01.11.2008

Raccords filetés sur valves relais proportionnelles 480 202 ... 0

Figure :
Adaptateur
M 16x1,5

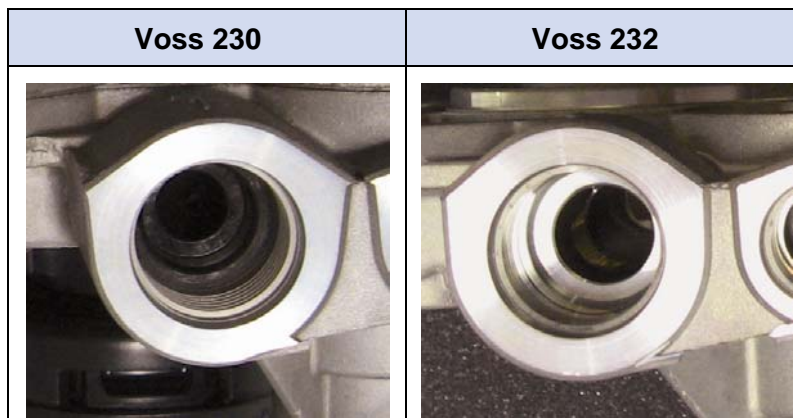
Les raccords des valves relais proportionnelles de la série 480 202 ... 0 ont été changés de Voss 230 à Voss 232 pour répondre aux exigences fixées par les constructeurs automobiles. En d'autres termes, des problèmes d'étanchéité peuvent survenir en cas de remplacement.

Vérifiez sur les véhicules construits avant Q2 2008 quel type de raccord est utilisé dans la valve d'origine. Si vous trouvez un raccord du type Voss 230 avec bague d'étanchéité intérieure conformément à la Figure, un remplacement par un appareil de modèle récent sera effectué à l'aide d'adaptateurs.

- Repérez par un marquage les tuyaux avec les numéros de connexion de l'appareil.
- Démontez l'ancien appareil et vérifiez le raccord de l'orifice 1 sous la connexion électrique conformément aux Figures.
- Si l'ancien appareil a des trous taraudés pour Voss 230, montez des adaptateurs dans le nouvel appareil :
 - 1x numéro WABCO 893 226 689 2 pour M 16x1,5. Couple de serrage : 31+3 Nm
 - min. 3x numéro WABCO 893 226 690 2 pour M 22x1,5. Couple de serrage : 48+5 Nm
- Montez l'appareil dans le véhicule et reliez les tuyaux avec les adaptateurs correspondants.
- Vérifiez le système en fonction des instructions du constructeur automobile.

Notez que l'utilisation d'adaptateurs peut entraîner des fuites. Contrôlez donc la présence de fuites avec la plus grande attention. Pour le contrôle, l'orifice 4 doit être pressurisé. Pour cela, enclenchez d'abord le frein de stationnement, le contact étant mis, et appuyez ensuite sur la pédale du frein de service.
